AP-RX72M-0A シルクの誤表記について

2版 2021年01月27日

平素は弊社製品をご利用いただき誠にありがとうございます。
この度、弊社製品 AP-RX72M-0A のシルクの誤表記についてご案内致します。

対象製品 : AP-RX72M-0A
対象製品番号 : 02150011 ~ 02150070

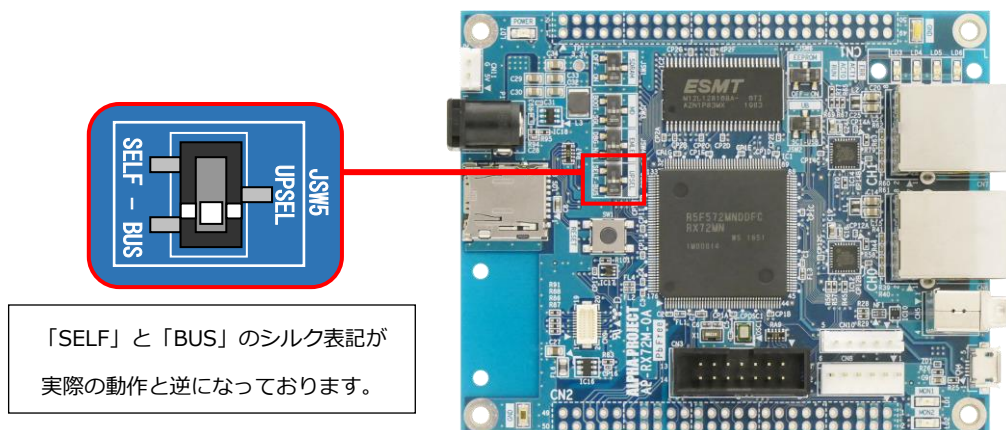
基板上、JSW5「UPSEL」の設定のシルクが逆に記載されています。

「SELF」と「BUS」のシルクが逆に記載されていることにより、実際の動作と一致いたしません。

JSW5のシルク「SELF」、「BUS」を逆に読み替えてご使用ください。

該当製品をご購入のお客様は、お手数ですが下記サポートまでご連絡ください。修理対応についてご案内いたします。
